用對話修正 AI 繪圖：CMOS 邏輯閘案例

請 AI 畫一張說明用的圖，第一版常常「看起來很像」，細節卻是錯的。這份講義收錄一段完整的對話：從一張手繪草圖開始，經過 16 個版本，畫出反相器、NAND 與兩種 XOR 邏輯閘。你會看到每一版錯在哪裡、使用者怎麼指出來，以及怎麼把做對的畫法存成規則。

南臺科技大學商管學院 · AI Agent 實作講義 · 單元 05
姓名：_____　班級：_____　日期：_____

第 01 版　有錯誤　把右上角的小符號誤認為二極體，畫成一個不相連的二極體。

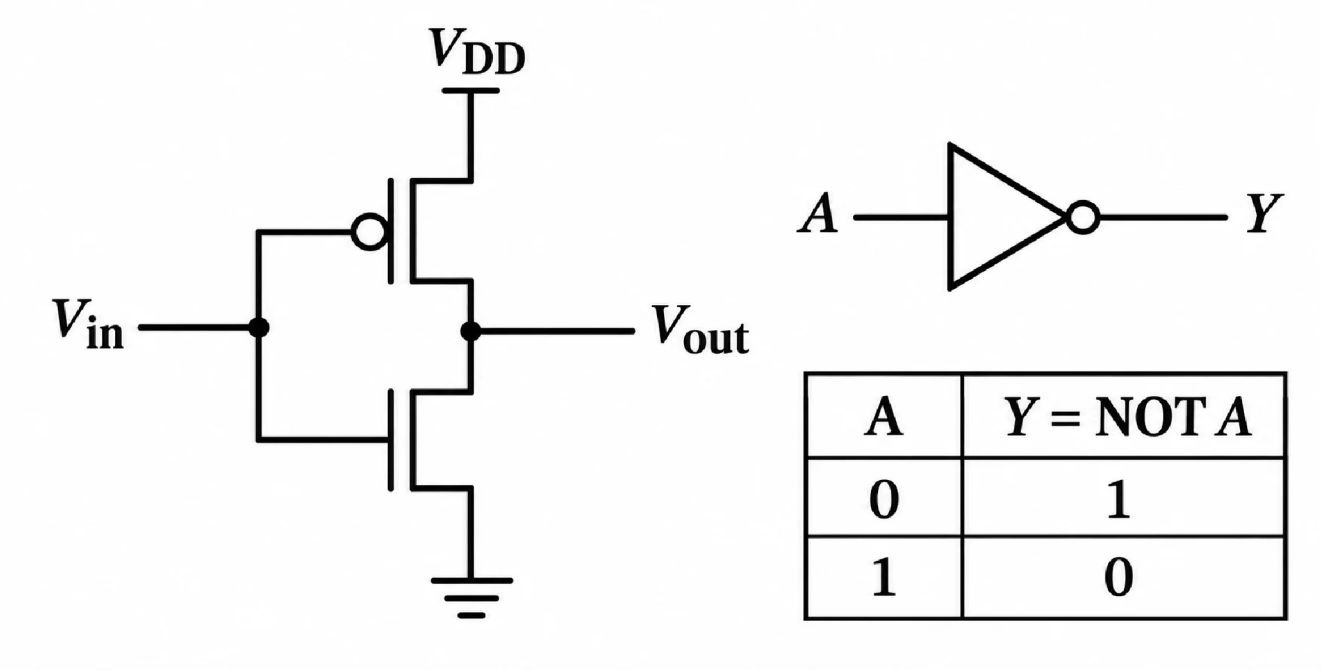
紅色標記　對應的修正：「那個看起來像二極體的符號是反相器。請重畫，並在圖中加上真值表。」

① 被誤畫成二極體：其實是反相器符號

那個看起來像二極體的符號是反相器。請重畫，並在圖中加上真值表。

我會更新圖片，同時呈現 CMOS 電晶體電路、反相器邏輯符號與真值表。

第 04 版　有錯誤　初版 NAND：串聯 NMOS 的中點多畫了一個圓點，分支接點的圓點卻漏畫。

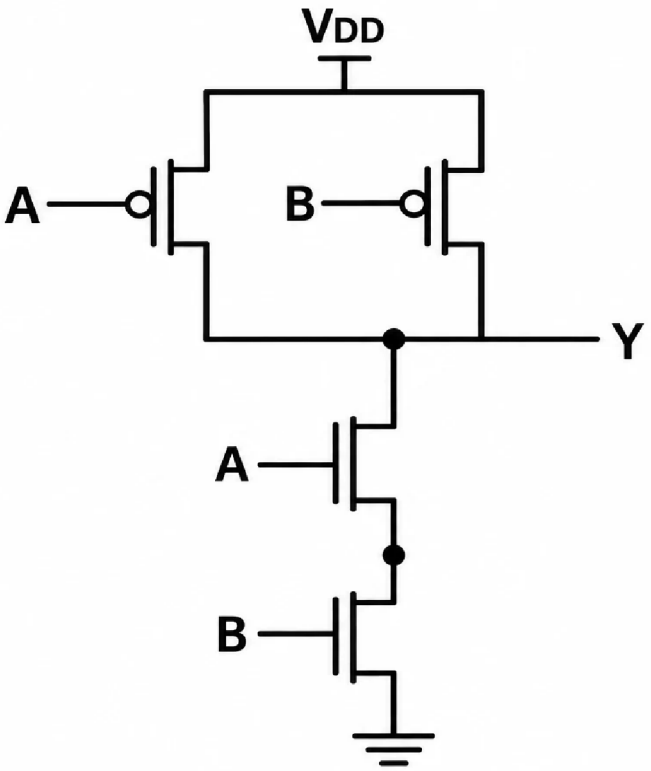
紅色標記 對應的修正：「請修正這張圖。只有三條或更多導線交會的分支接點才要畫實心圓點。」

① 多餘圓點：這裡只有兩條線相接

② 漏畫圓點：VDD 分支（三條線交會）

③ 漏畫圓點：右側 PMOS 接到輸出 Y

我會移除只有兩條線相接處的圓點，保留上拉網路、輸出與下拉網路三線交會處的圓點。

第 05 版　過渡版本　移除串聯中點的多餘圓點，但分支接點仍有遺漏。

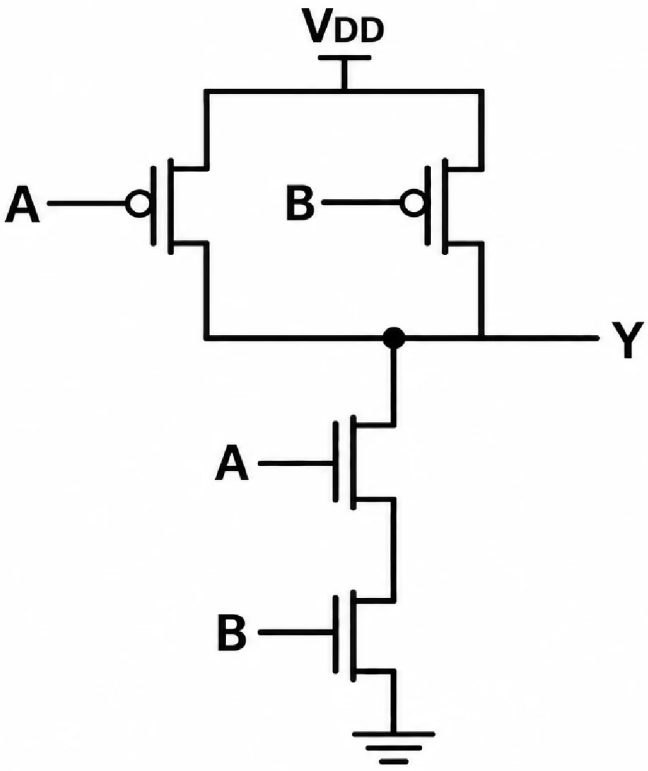
紅色標記 對應的修正：「你還漏了一個接點圓點。」（附上局部截圖）

① 使用者截圖指出的漏點：右側 PMOS 接到輸出 Y

② 同樣漏畫，這次沒被指出，到第 08 版才補上：VDD 分支

> **AI 回覆**
>
> 你說得對，附圖顯示輸出分支沒有接點圓點。我會在垂直導線與輸出導線相接處補上圓點。

第 07 版　過渡版本　完整重畫，但 VDD 分支與右側 PMOS 接到輸出的兩個圓點仍然漏畫。

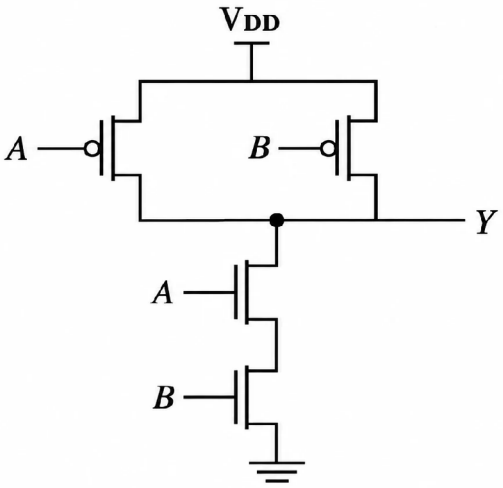
紅色標記 對應的修正：「請重畫這張圖，把漏掉的接點圓點補上。」

① 漏畫圓點：VDD 分支

② 漏畫圓點：右側 PMOS 接到輸出 Y

我會在 VDD 分支與右側 PMOS 接到輸出線的地方補上圓點，保留原有的輸出接點圓點。這次電晶體電路中應該剛好有三個實心接點圓點。

第 08 版　過渡版本　三個分支接點的圓點都已補齊。

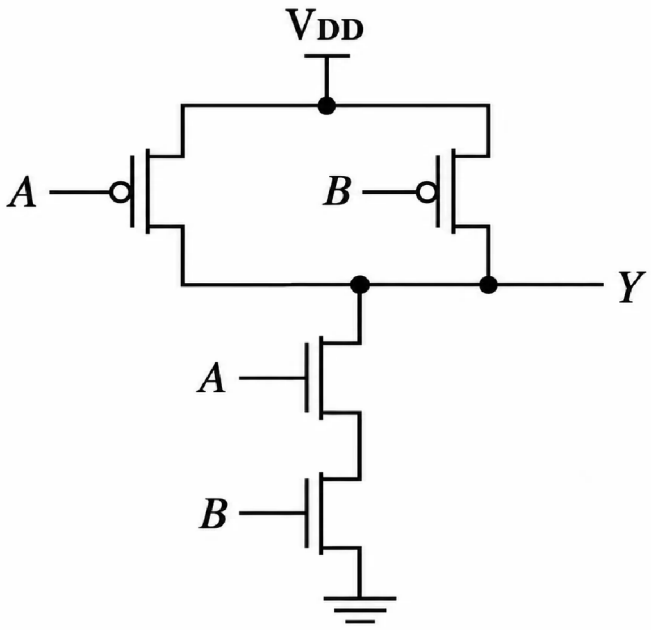
紅色標記　對應的修正：「請改用另一種符號表示布林運算式。」

① 要改寫的布林式：¬(A AND B) 改成上橫線表示法

我會在真值表標題改用 $Y = \overline{A \cdot B}$：用「·」表示 AND，上橫線表示 NOT。

第 10 版　有錯誤　兩個反相器的輸出被一條導線接在一起，等於短路。

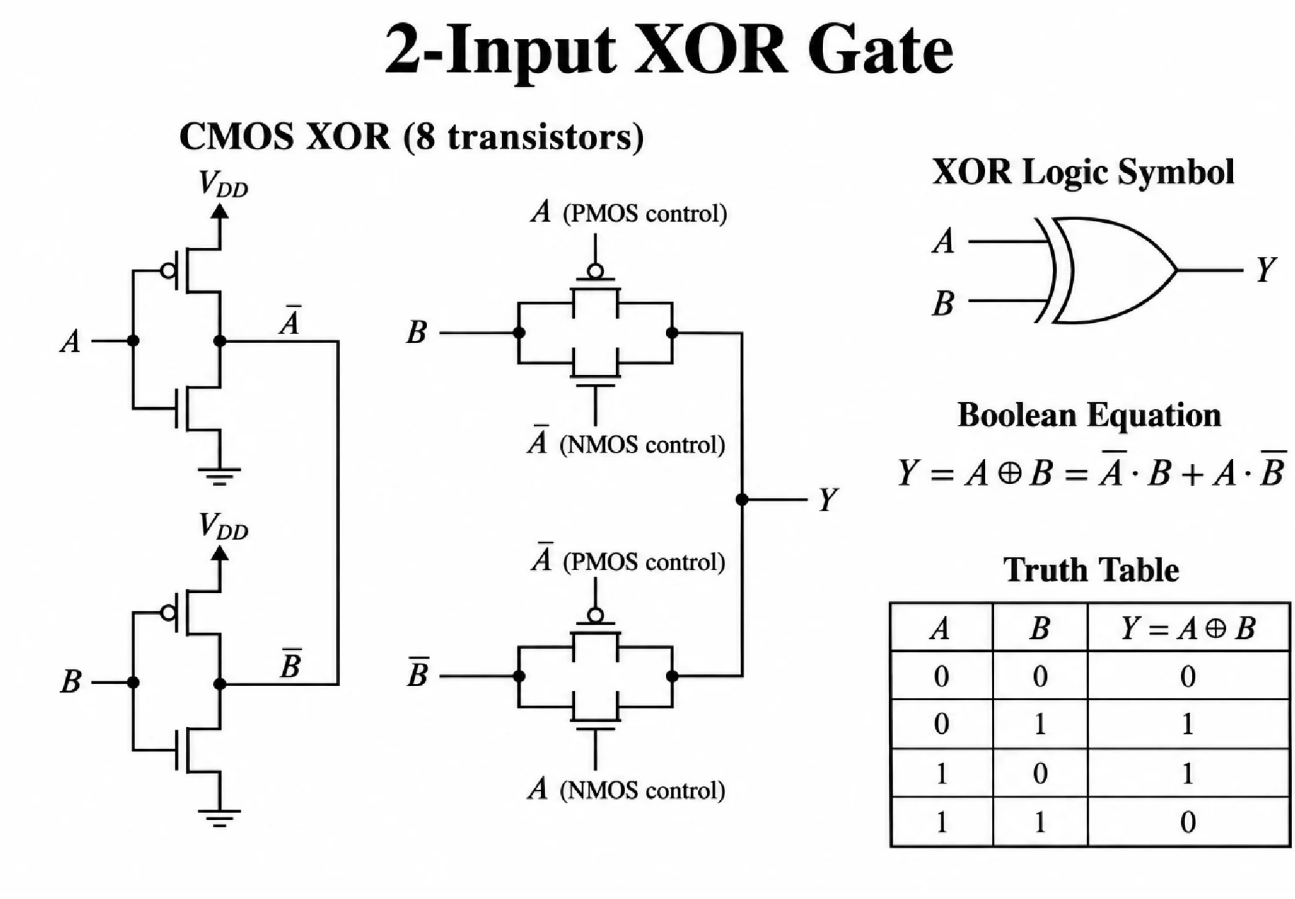
紅色標記 對應的修正：AI 自己發現，第 11 版修正（使用者沒有另外下指令）

① 這條線把 Ā 與 B̄ 兩個輸出接在一起（短路）

第一版把兩個反相器的輸出錯接在一起。我會修正，讓 $\overline{A}$ 與 $\overline{B}$ 維持兩個獨立訊號。

第 11 版　過渡版本　反相器輸出已分開，但傳輸閘電晶體的線條仍有畫過頭的地方。

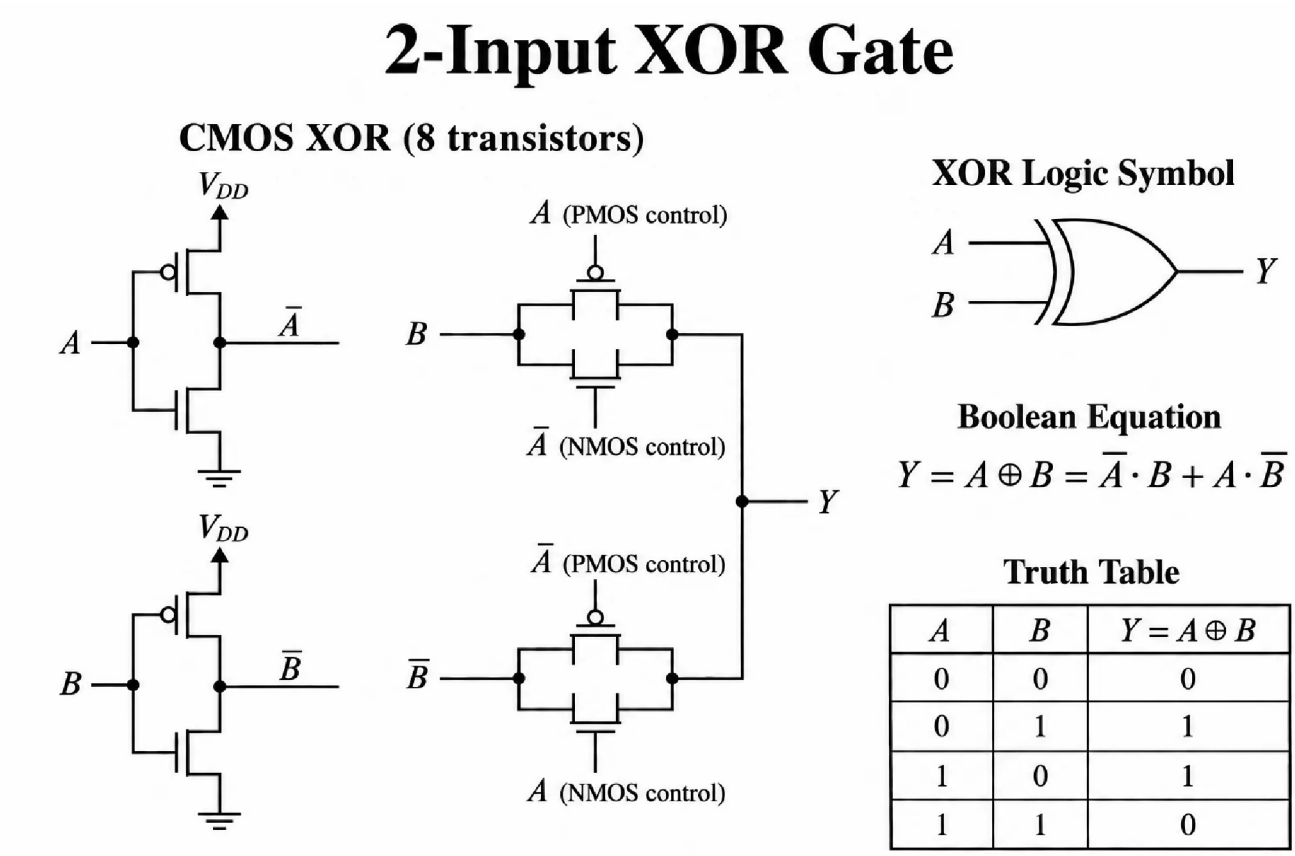
紅色標記　對應的修正：「這幾個地方的線條畫過頭了。」（附上局部截圖）

① 傳輸閘電晶體的引線超出通道線

我會移除傳輸閘電晶體符號中超出通道線的多餘線段。

第 13 版　有錯誤　上拉網路的四顆 PMOS 被畫成全部並聯，電路功能錯誤。

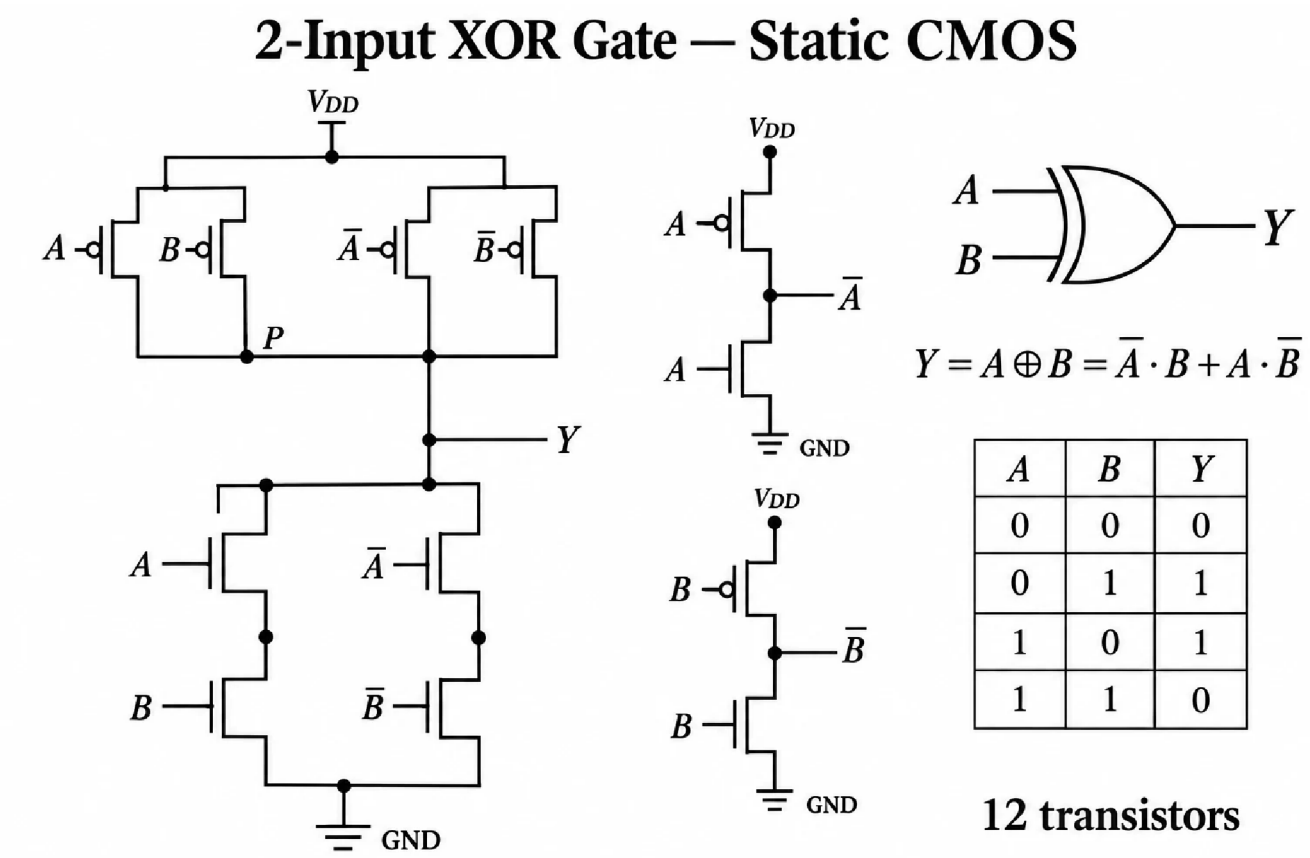
紅色標記　對應的修正：AI 自己發現，第 14 版修正（使用者沒有另外下指令）

① 四顆 PMOS 被畫成全部並聯；應該是兩組並聯再串聯

② 多餘圓點：NMOS 串聯點只有兩條線

③ 多餘圓點：電源線的端點不是分支

④ 沒有用到的線頭

上拉網路需要修正：兩組並聯的 PMOS 必須再串聯起來。我也會移除 NMOS 串聯點上不該有的圓點。

第 14 版　過渡版本　主電路的 PMOS 網路已改正；輸入反相器沒接好，圓點也還不完整。

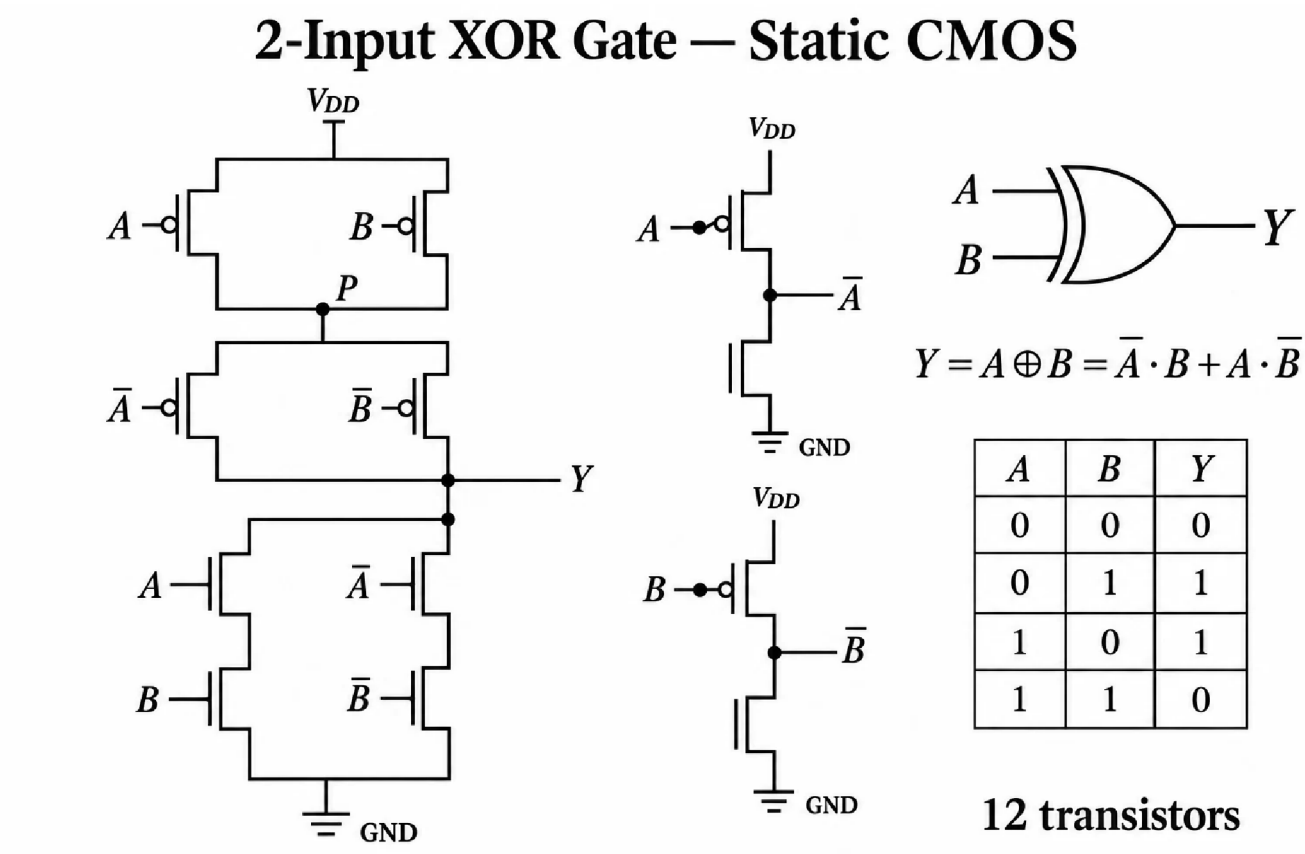
紅色標記　對應的修正：AI 自己發現，第 15 版修正（使用者沒有另外下指令）

① 反相器沒接好：輸入只接到 PMOS，NMOS 的閘極沒有接

② 漏畫圓點：VDD、P 節點下方與 GND 的分支

主電路已經正確。接下來把兩個輸入反相器接好：每個輸入都要同時接到兩顆電晶體的閘極，並修正其餘圓點。

第 15 版　過渡版本　輸入反相器的接線已修正；P 節點下方仍漏一個圓點。

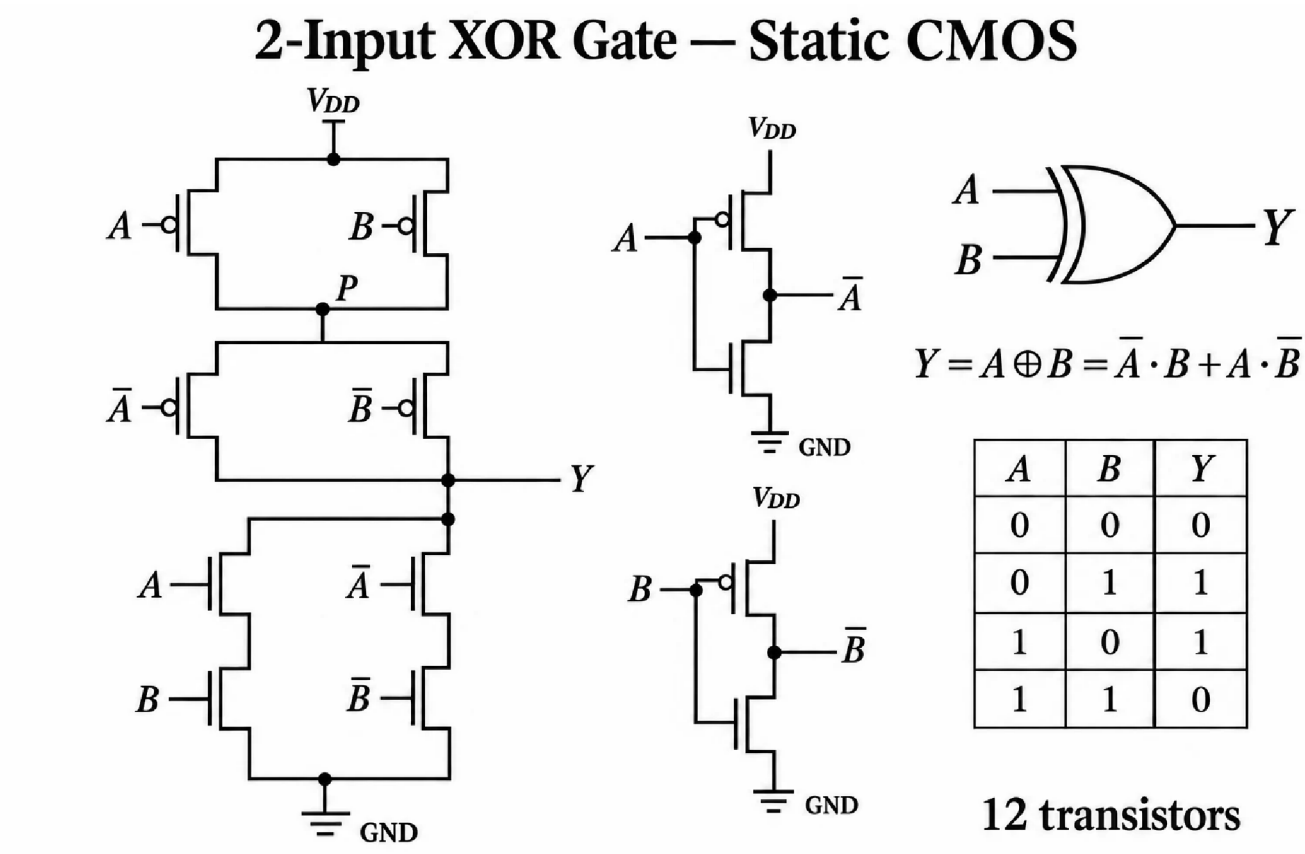
紅色標記　對應的修正：AI 自己發現，第 16 版修正（使用者沒有另外下指令）

① 漏畫圓點：P 節點下方的分支

圖片已更新反相器的閘極連線，並補上電源與接地的接點圓點。
